Consiglio Superiore dei Lavori Pubblici
Seconda Sezione

Adunanza dell'8 settembre 2022

N. del Protocollo 47/2022

OGGETTO: Porto di Genova – Adeguamento tecnico - funzionale relativo agli ambiti S2 e S3 del vigente Piano Regolatore Portuale di Genova.

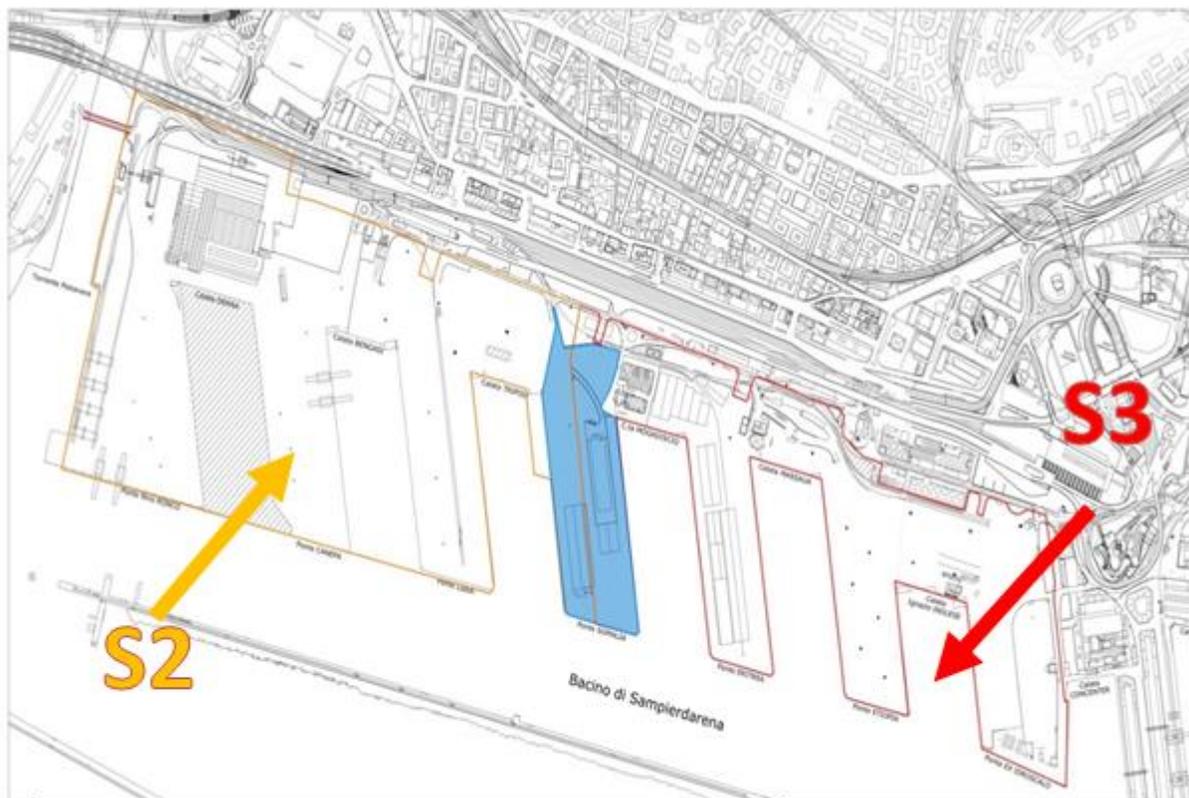
Per quel che riguarda la proposta di ATF in esame, si può affermare che trattasi di una modifica non sostanziale della caratterizzazione funzionale dell'intera area portuale interessata, in quanto introduce funzioni compatibili con quelle già esistenti nella medesima area portuale

Come già riportato in precedenza, la proposta di ATF va a modificare le schede tecniche relative agli ambiti S2 e S3 dell'area territoriale di Sampierdarena del vigente PRP inserendo, in aggiunta alle articolazioni funzionali già presenti, l'articolazione funzionale C5 che riguarda le "Operazioni portuali relative a movimentazione e stoccaggio di rinfuse liquide: prodotti chimici", secondo la declinazione resa dall'art. 7, punto 2 delle Norme tecniche del vigente PRP.

AREA TERRITORIALE DI SAMPIERDARENA - AMBITI S2 ED S3

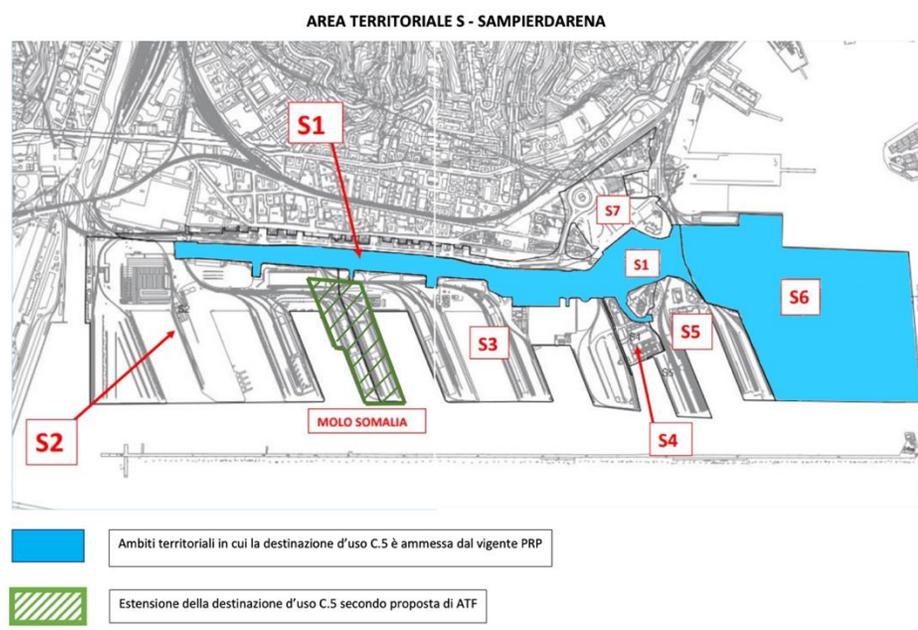
Come evidenzia la rappresentazione grafica di seguito, secondo quanto in precedenza già riferito, l'ampliamento della superficie per cui è proposto il cambio di destinazione d'uso è pari a circa l'11,2% rispetto a quanto attualmente previsto dal vigente PRP:
